改善箇所説明図

改善措置の内容

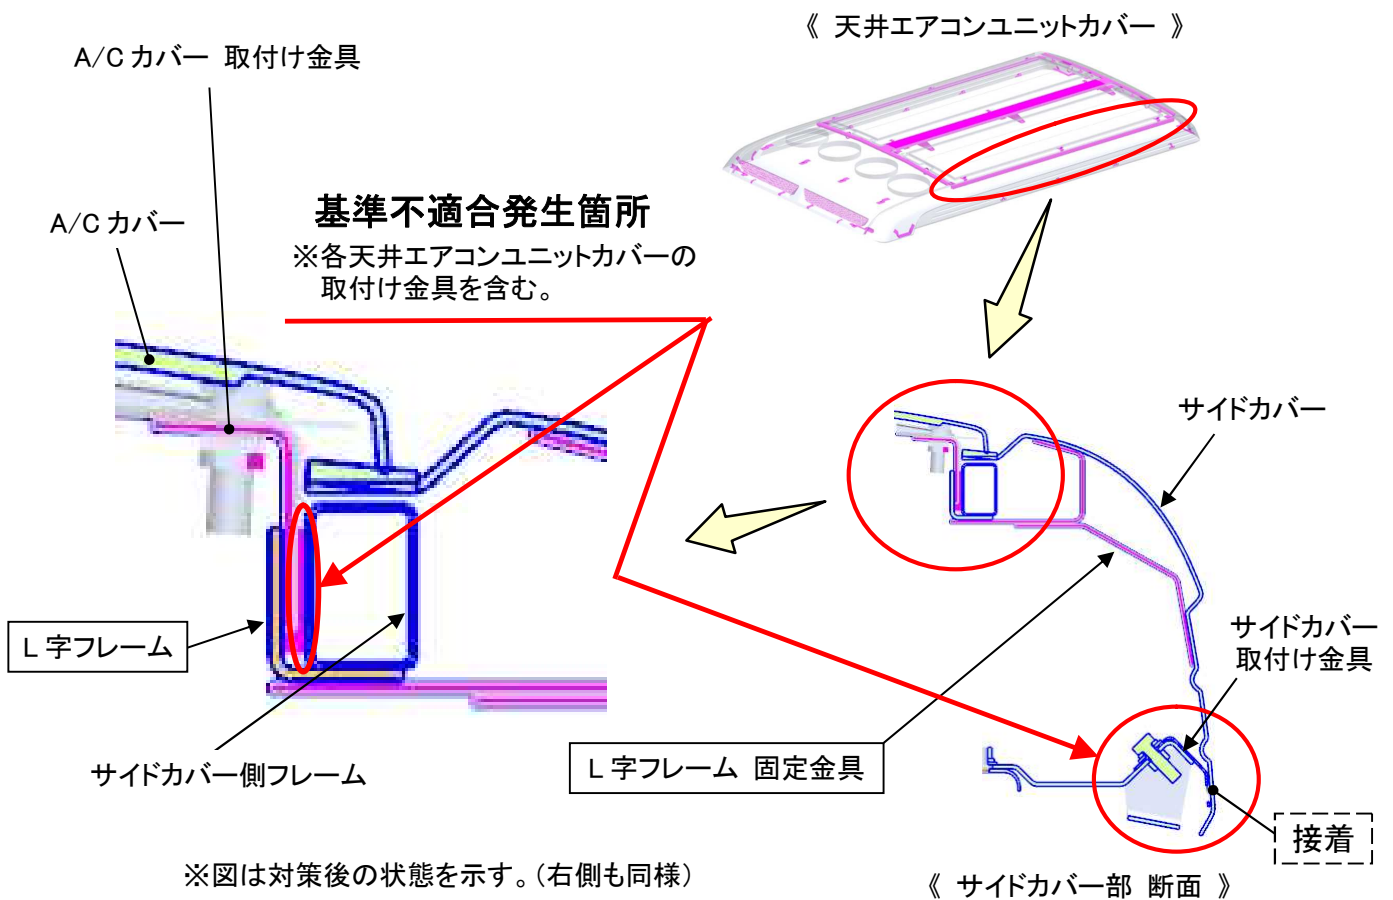
大・中型観光バスにおいて、天井エアユニットの樹脂製カバーを固定する金具類の防錆処置が不適切なため、当該金具類に錆が生じるものがある。そのため、そのままの状態で使用を続けると、当該金具類の接合力が錆の進行によって低下し、最悪の場合、強い横風等を受けるとカバーが持ち上がって固定部が破損し、天井エアユニットからカバーが脱落するおそれがある。

全車両、各天井エアユニットカバーの取付け金具を点検し、剥離が認められた場合はリベットによる固定を追加すると共に、サイドカバー側フレームのカバー固定部にL字フレームを追加する。

注： は追加する部品を示す。

は剥離が認められた場合に、リベットによる固定を追加する箇所を示す。

識別：作業完了車には、車両左後方点検リッド裏に青色のペイントを塗布する。
